## 2 LA DETERMINAZIONE MOTIVATA DEL COMITATO SPECIALE

relativamente al progetto “Potenziamento Orte – Falconara Raddoppio della tratta PM228 - ALBACINA” (CUP: J44D20000060009) perviene alla seguente determinazione motivata, di natura **ricognitiva**, con considerazioni, rispetto alla determinazione conclusiva della conferenza di servizi:

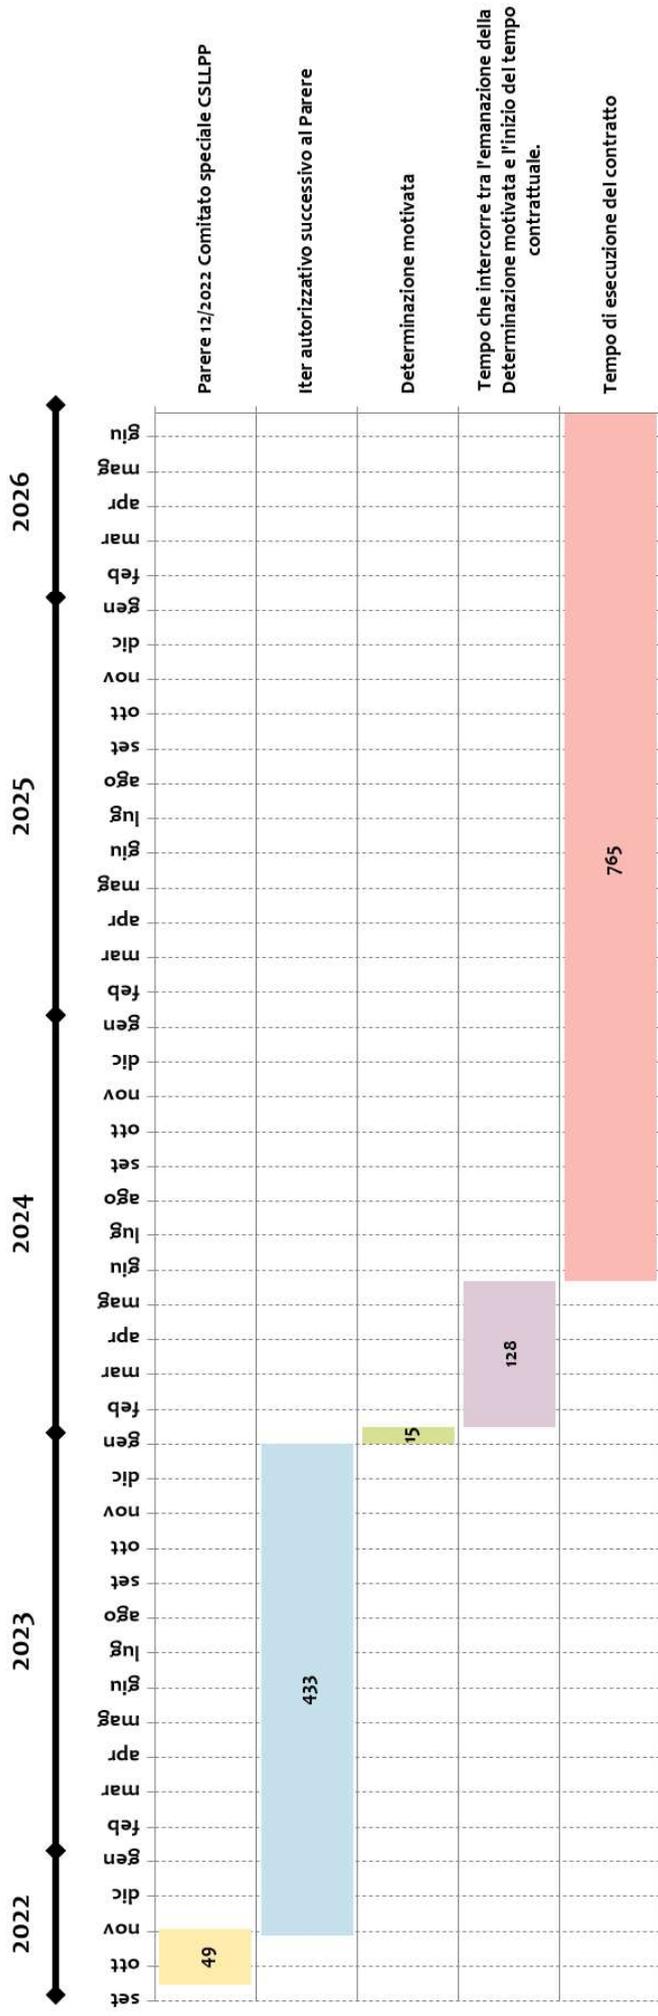
In considerazione delle tempistiche mostrate nel grafico sopra riportato è importante evidenziare che nella contrazione di tempi contrattuali, che la Stazione appaltante intende chiedere nella procedura di scelta del contraente, risiedono elementi di complessità e di potenziali criticità.

In particolare, si prende atto dell'azione mitigatrice (innalzamento dell'aliquota spese generali dal 15% al 17%) individuata dalla Stazione appaltante per scongiurare la gara deserta, circostanza quest'ultima che vanificherebbe la validità delle tempistiche contrattuali ipotizzate.

In tale contesto il Comitato raccomanda che nella fase di scelta del contraente sia valutata, mediante attento esame della documentazione di offerta presentata dai concorrenti, la congruità delle modalità tecniche e organizzative proposte dai concorrenti per ridurre i tempi contrattuali di realizzazione, inizialmente previsti nel cronoprogramma del PFTE. Al riguardo, assumono particolare rilevanza gli strumenti di project risk management (si veda anche § 2.2.3 della presente determinazione), al fine di tener conto anche di eventuali ritardi che in considerazione della complessità di realizzazione di un'opera pubblica, non possono a priori essere esclusi con certezza.

Va anche considerato che la soluzione alternativa da predisporre da RFI per ottemperare alla prescrizione n. 1 del MIC rappresenta un ulteriore fattore di rischio (per la gestione dei tempi contrattuali) da tenere in considerazione per la eventuale ridefinizione del cronoprogramma.
